原S55#楼修改为S55#、S70#、S71#、S72#四栋楼

项目名称:
海丝居艺商业中心(一区)

S8#楼平面调整
S8#楼地下室增设车位7辆

D2#楼平面增设环网室

S72#楼二层平面图 1:100

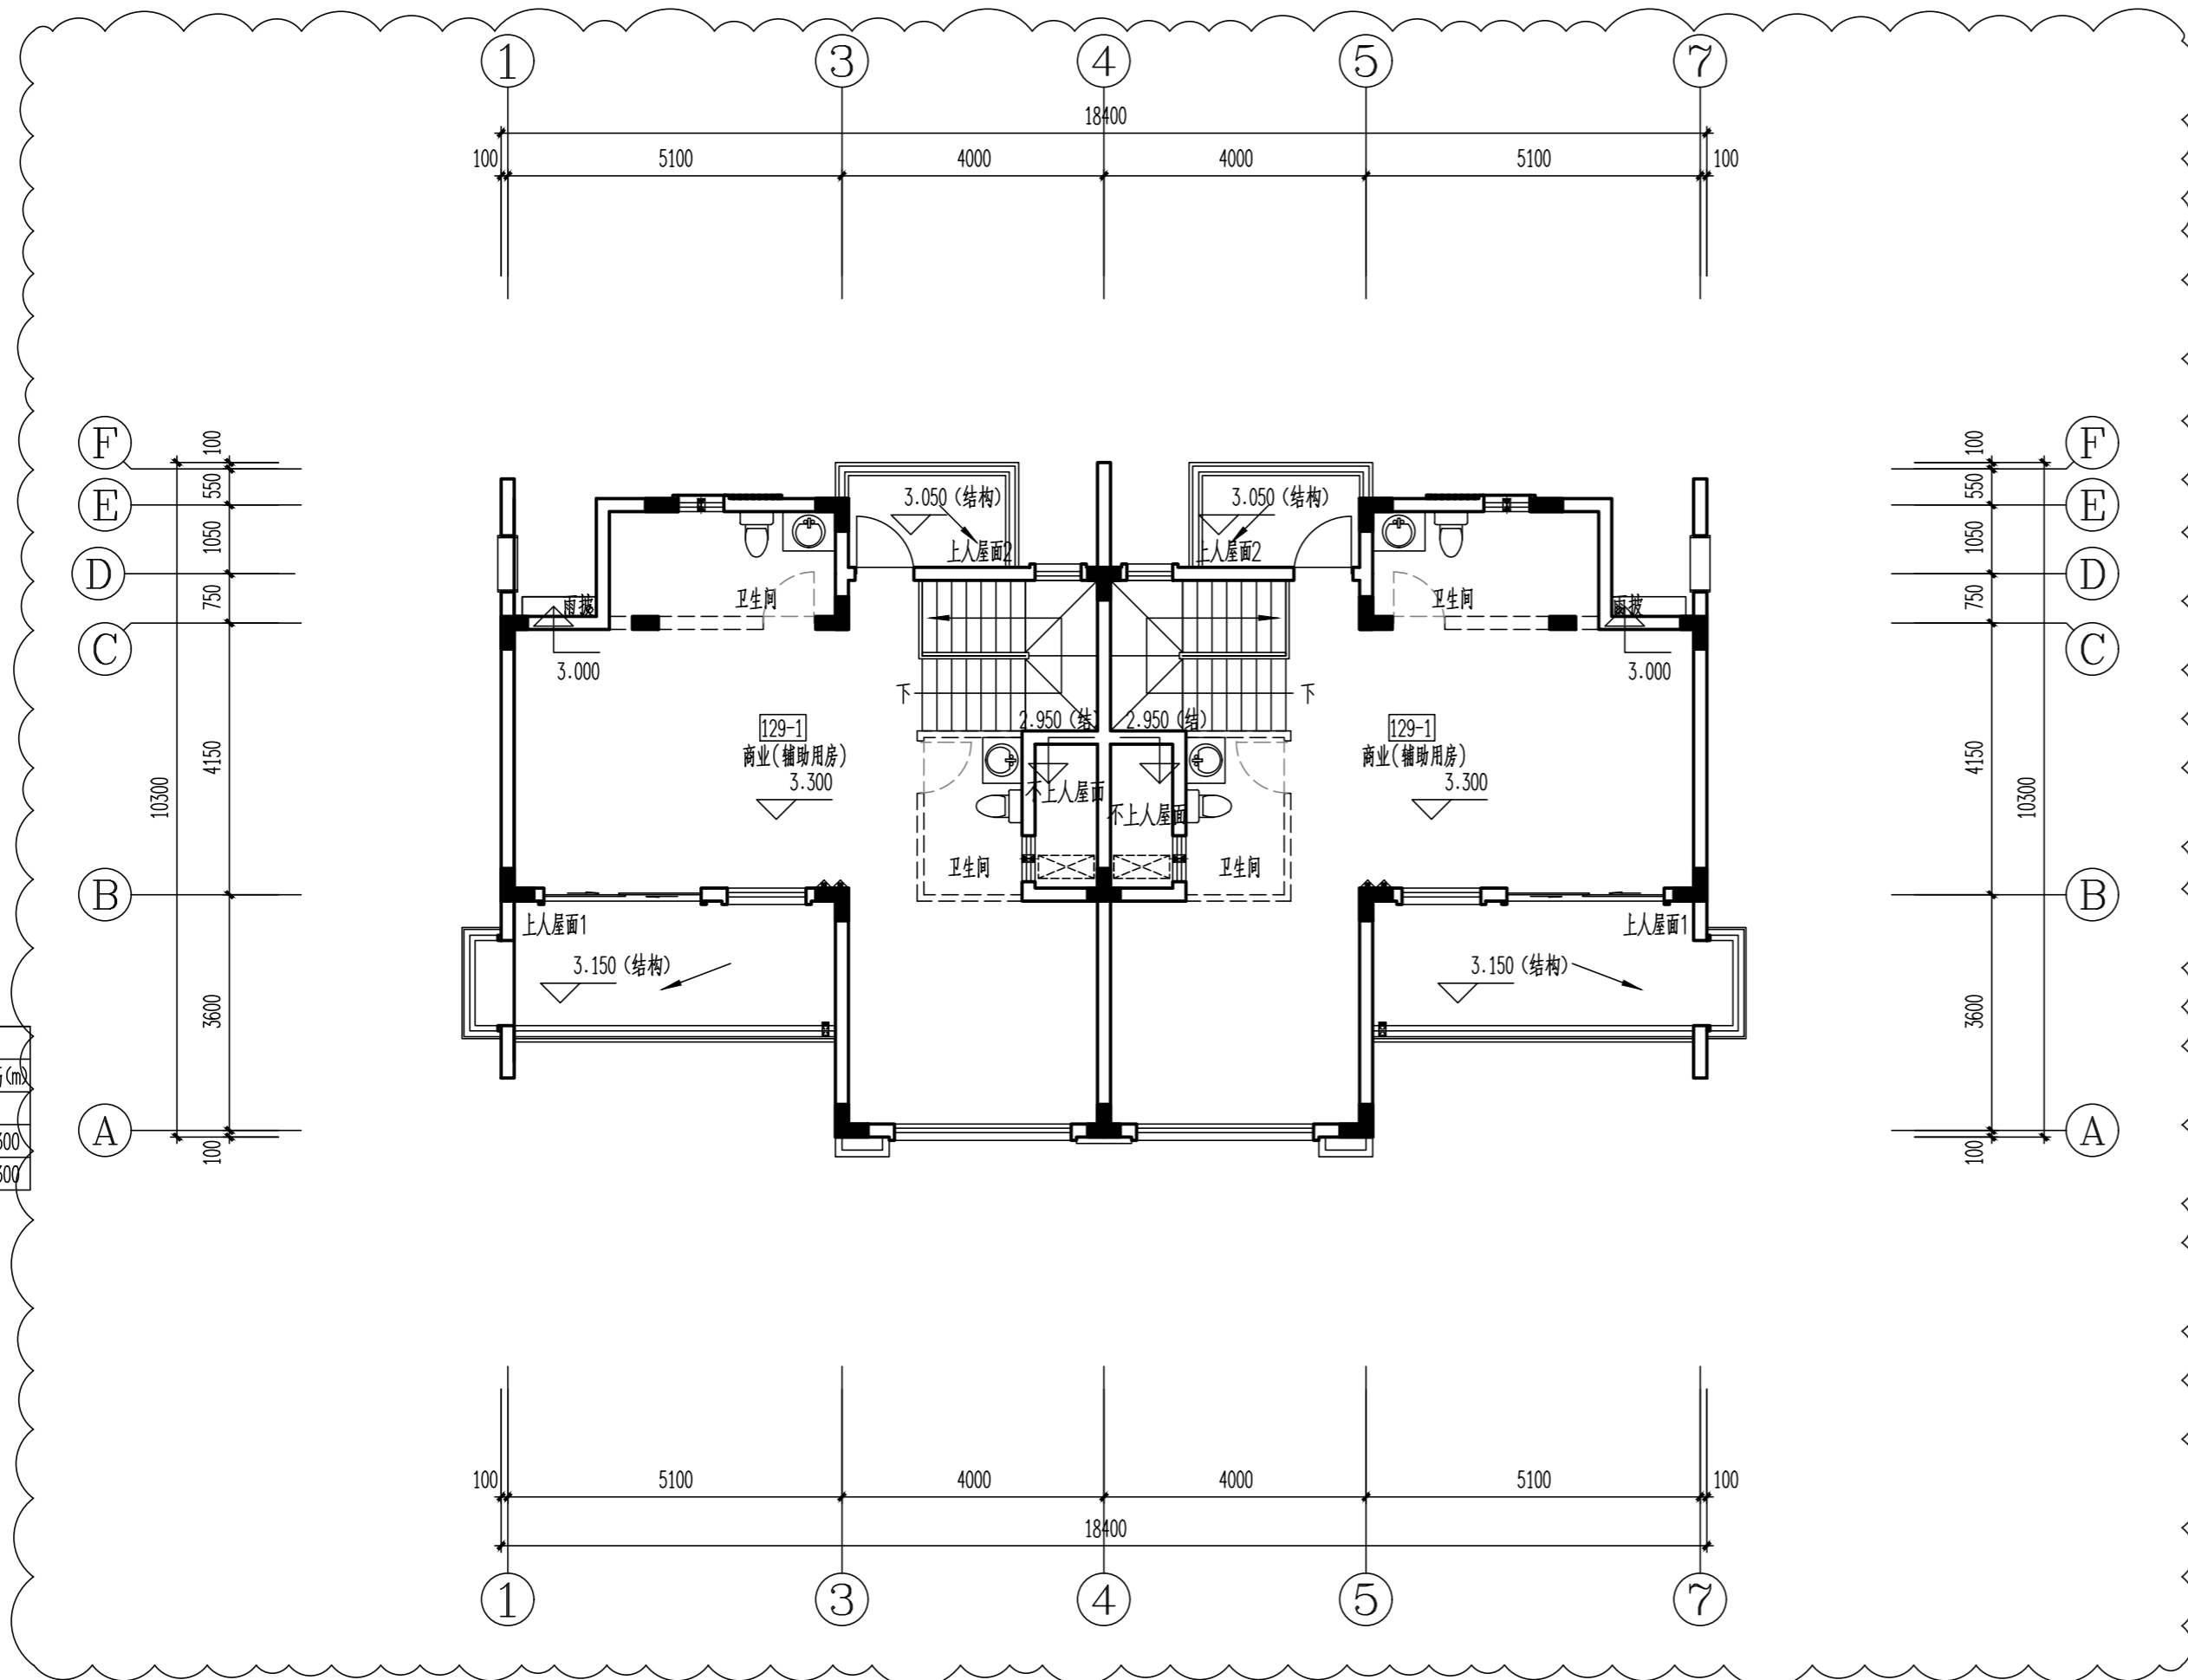
原S55#楼修改为S55#、S70#、S71#、S72#四栋楼

图名:	S8-1#楼一层平面图
	S8-2#楼一层平面图
	S8-3#楼一层平面图
	S8-4#楼一层平面图
	S8-5#楼一层平面图
	S8-6#楼一层平面图
	S8-7#楼一层平面图
	S8-8#楼一层平面图
工程编号:	20021-S8-1-S8-3-S8-5-S8-9.DWG
图别:	建筑
图号:	J-POS
日期:	2022.08

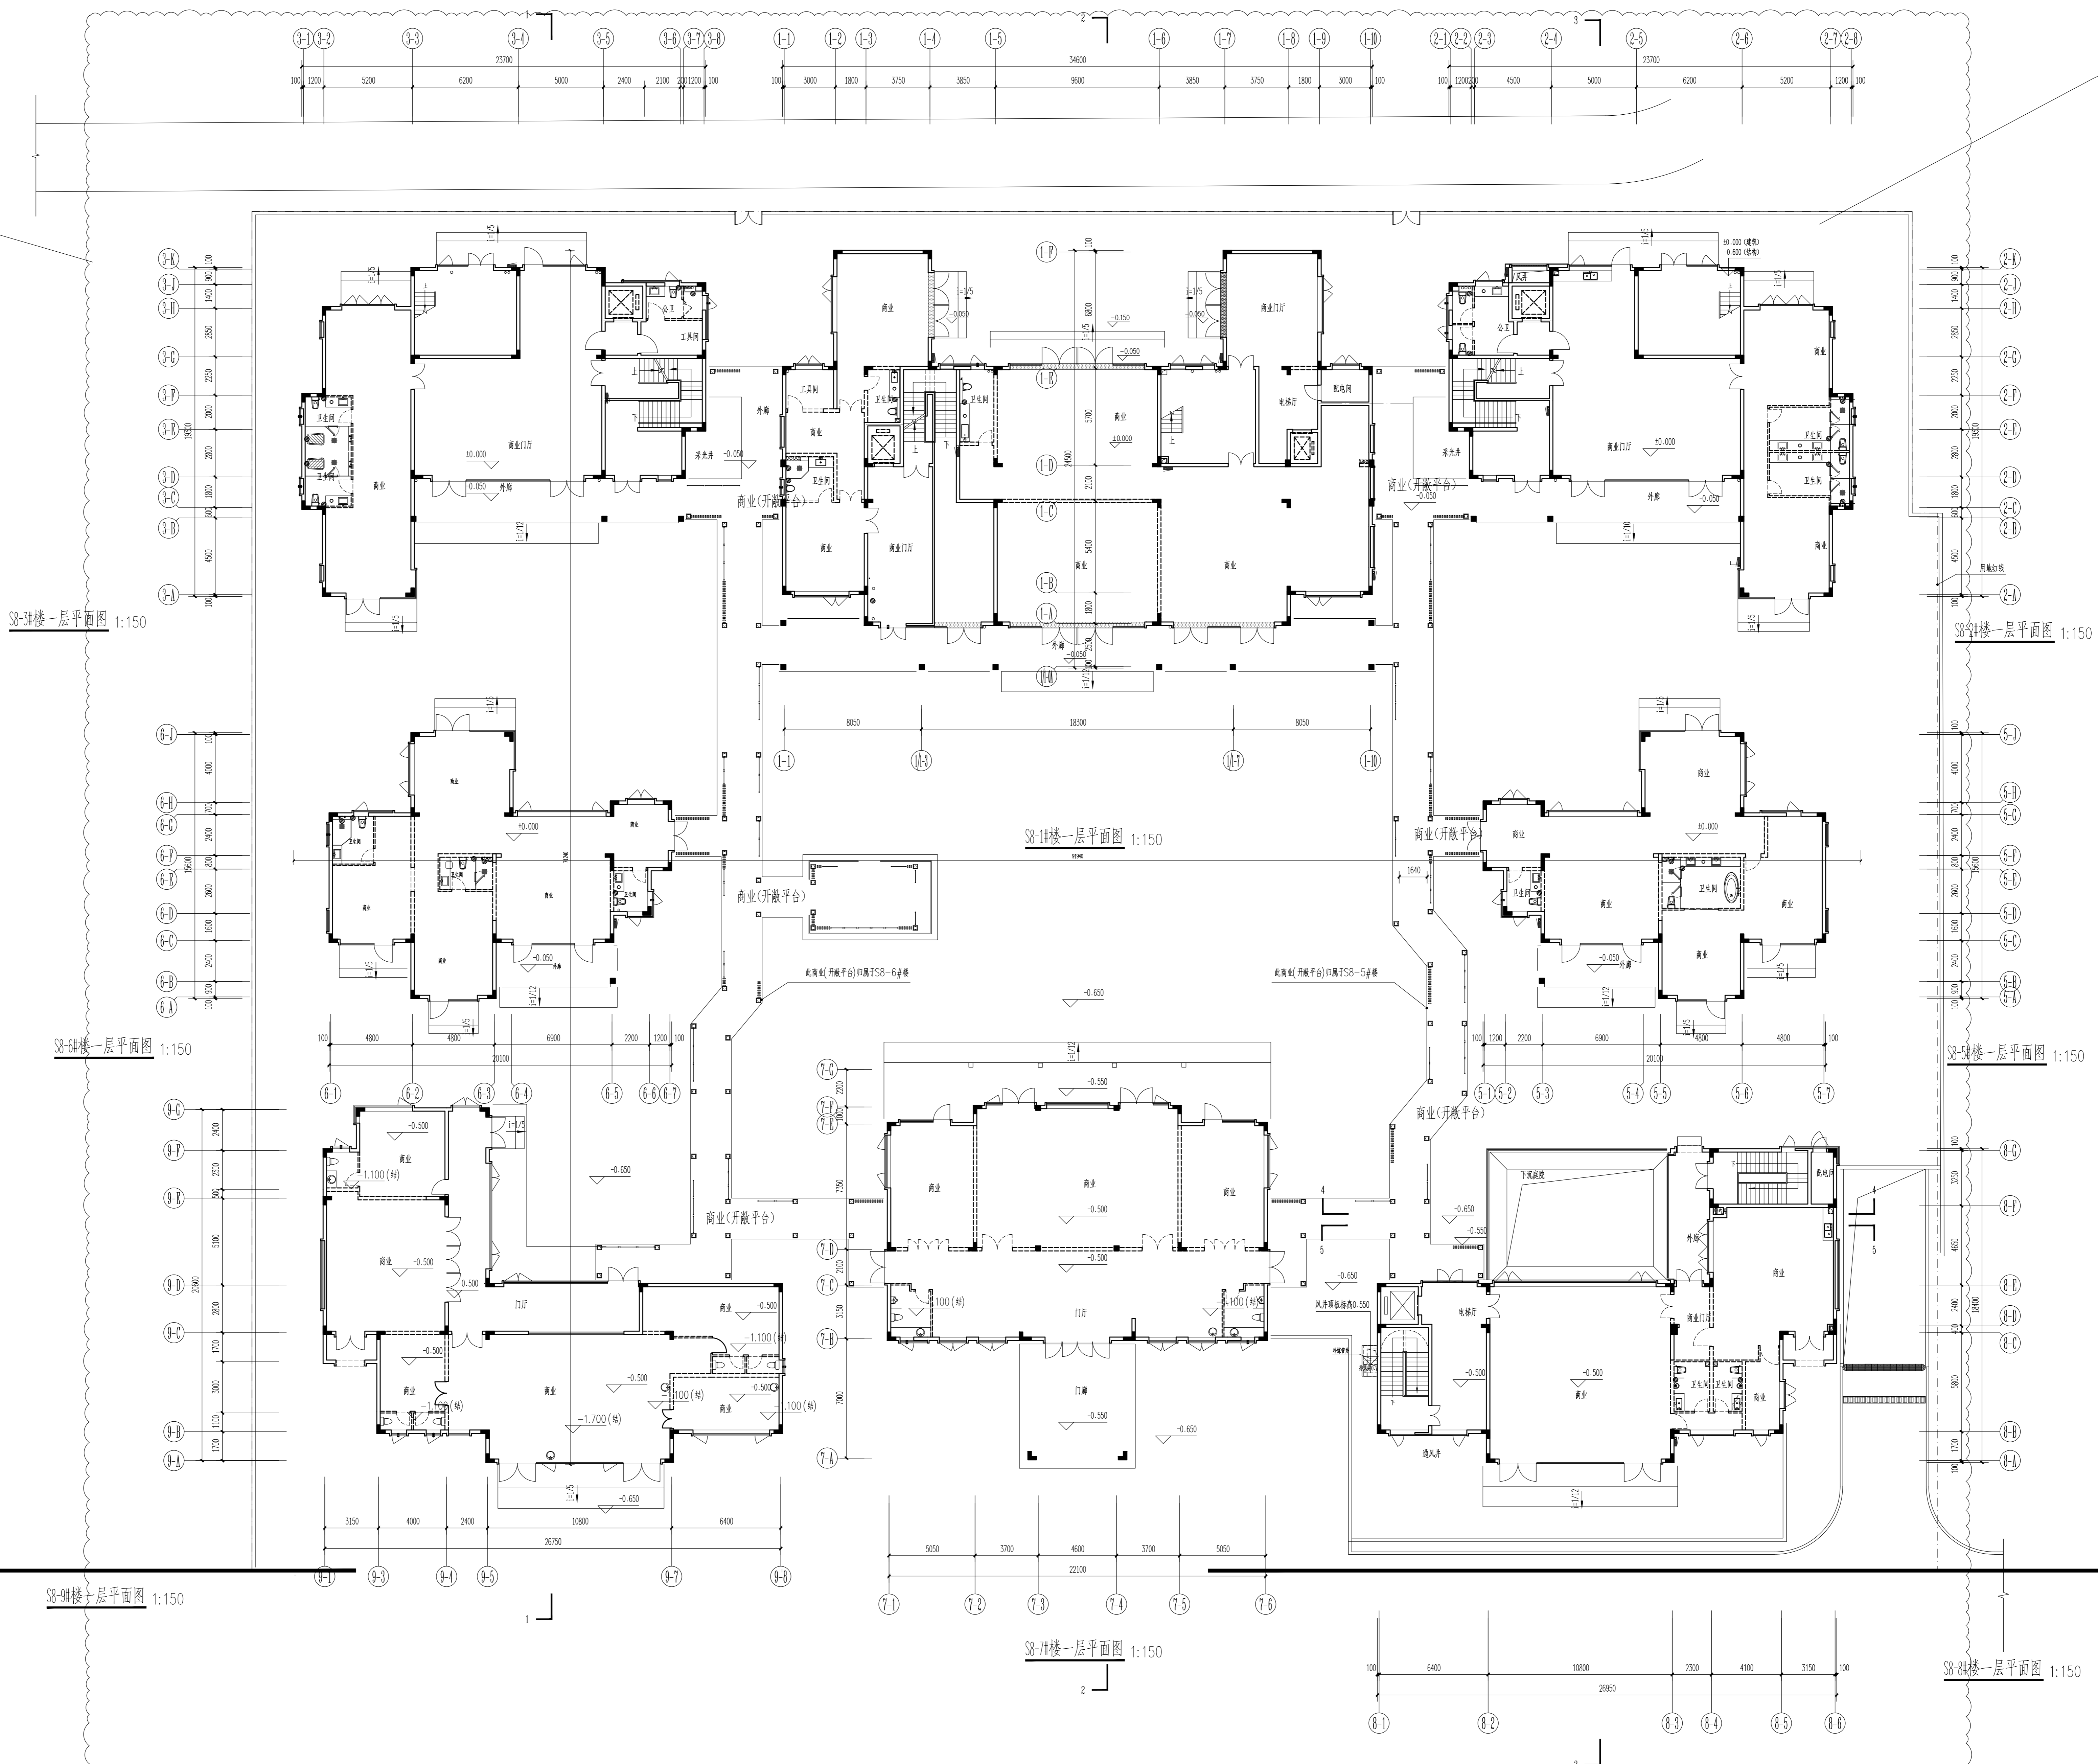
S8#楼平面调整

图名:	S8-1#楼二层平面图
	S8-2#楼二层平面图
	S8-3#楼二层平面图
	S8-5#楼顶层平面图
	S8-6#楼顶层平面图
	S8-7#楼顶层平面图
	S8-8#楼顶层平面图
	S8-9#楼顶层平面图
	S8-10#楼顶层平面图
工程编号	20021-S8-1-S8-3-S8-5-S8-6-DWG
图例	建筑版本 V02
图号	J-P04 日期 2022.08

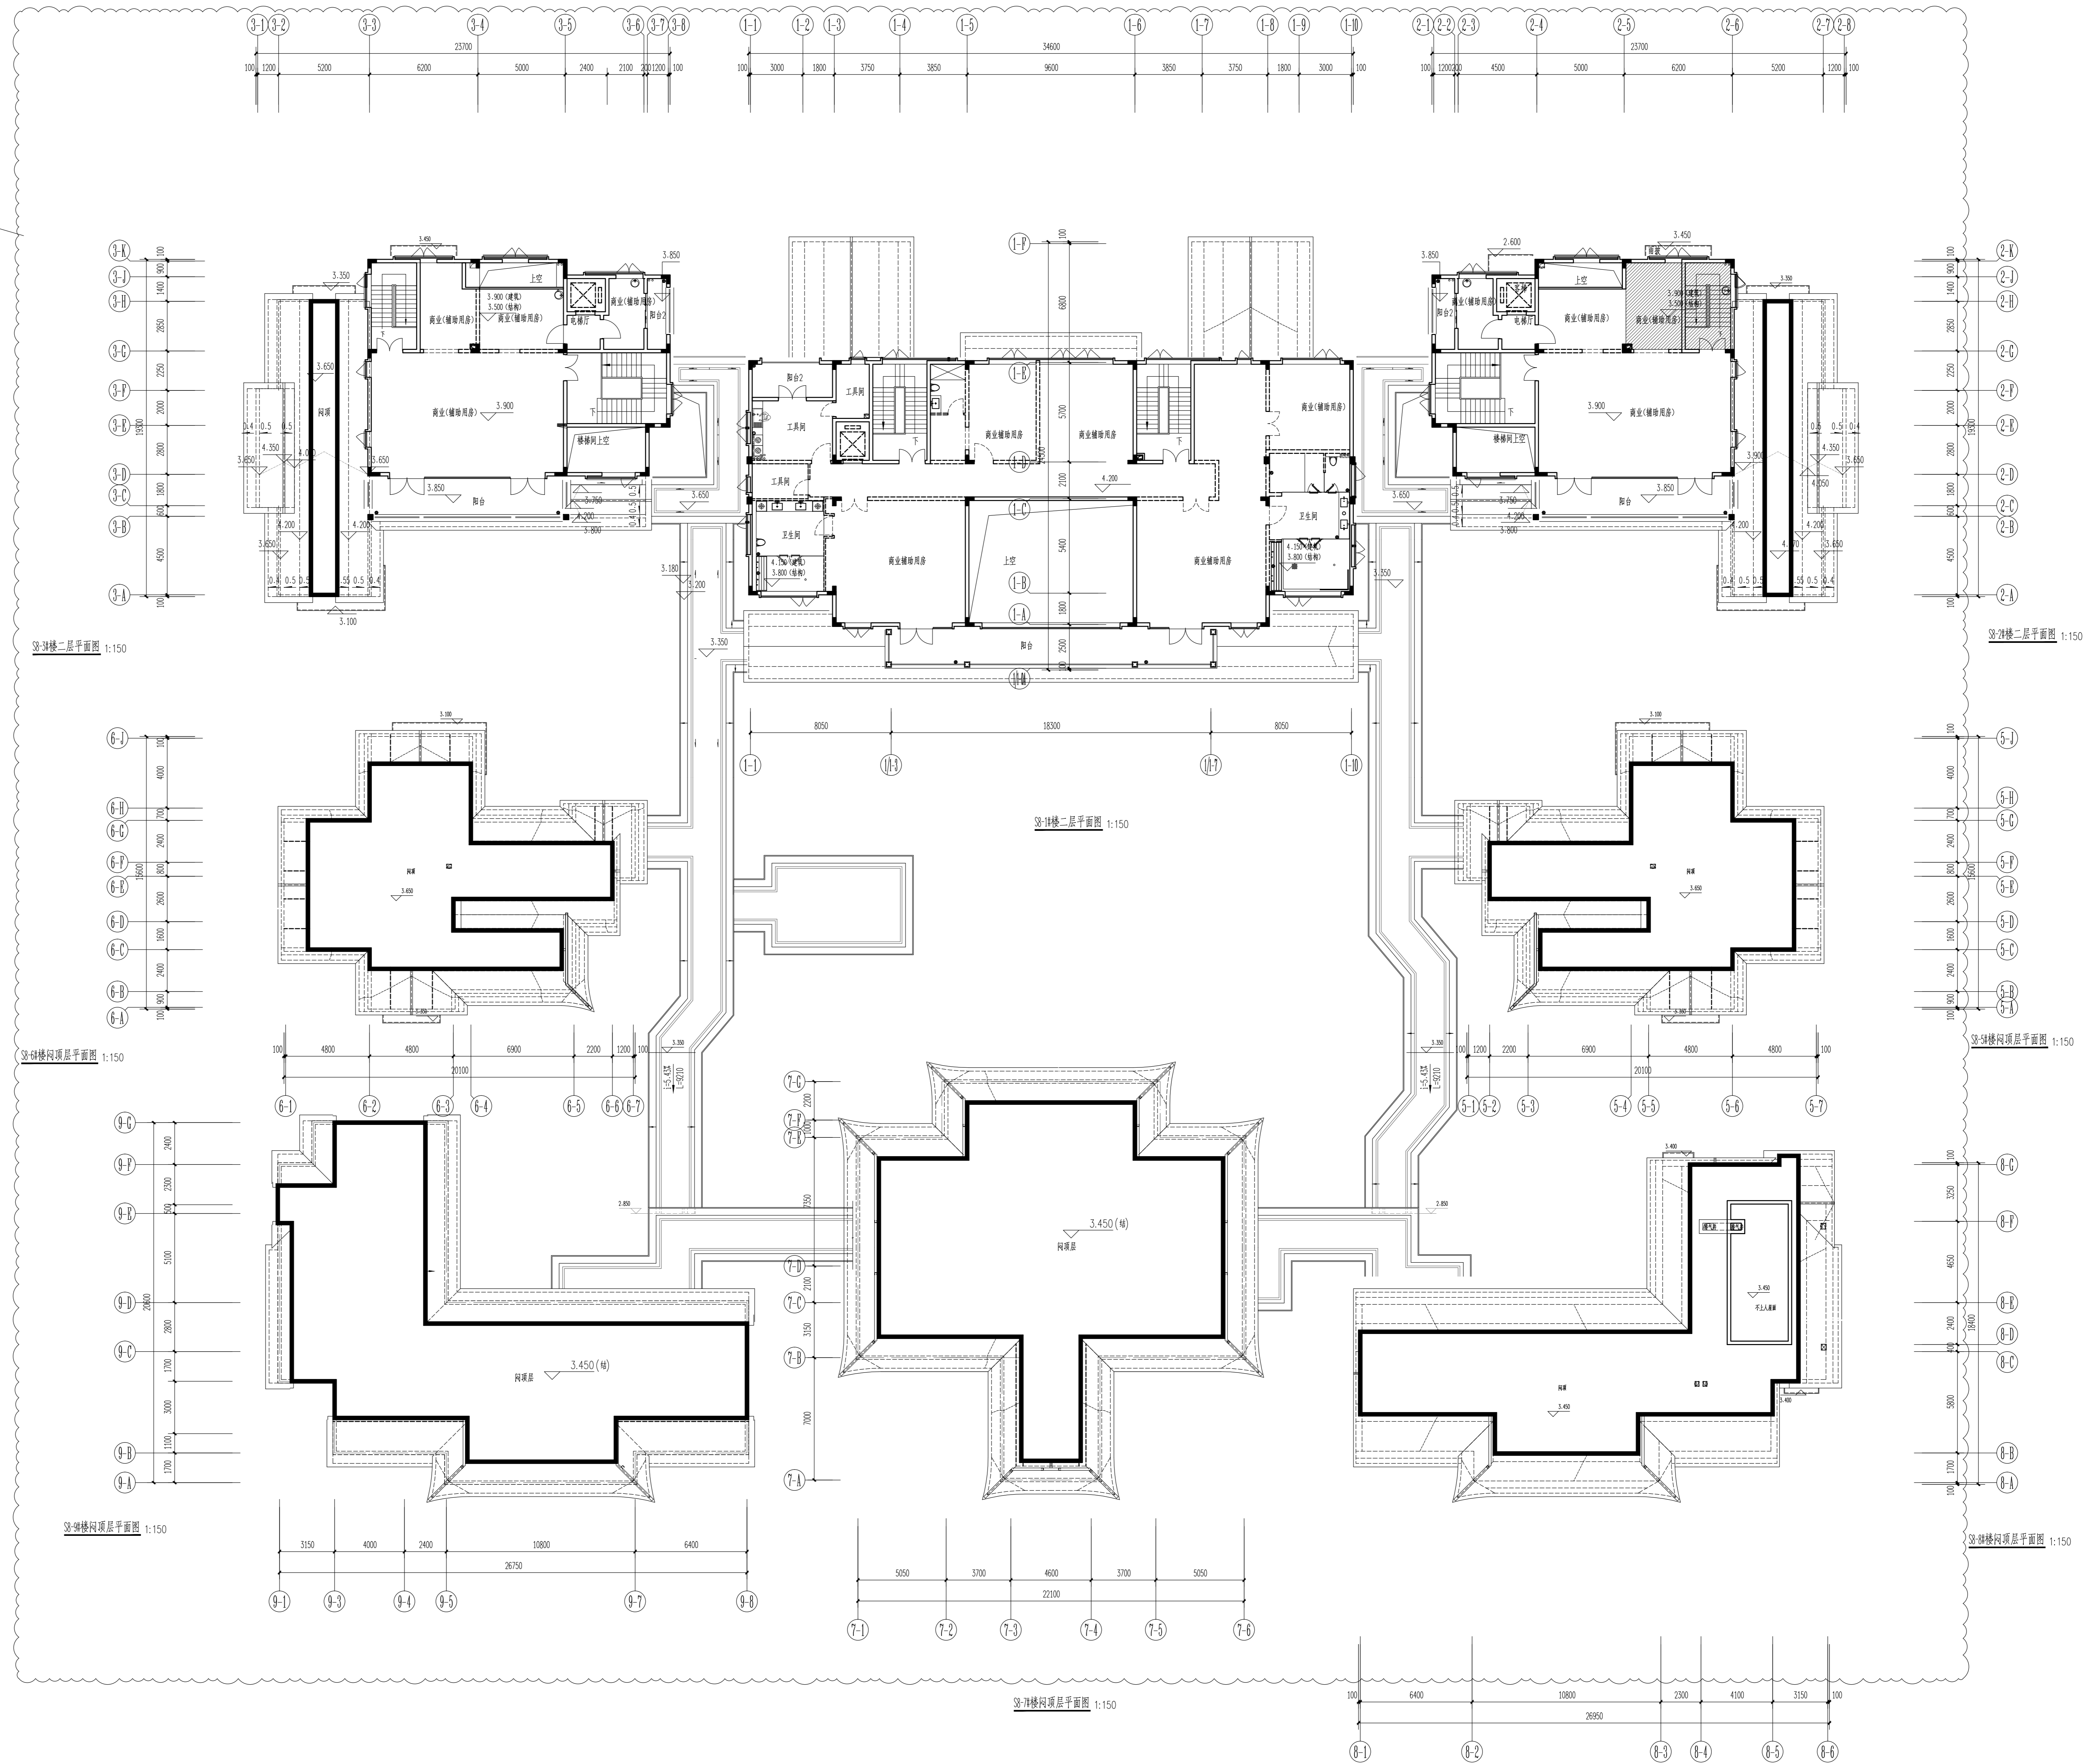
S8#楼平面调整
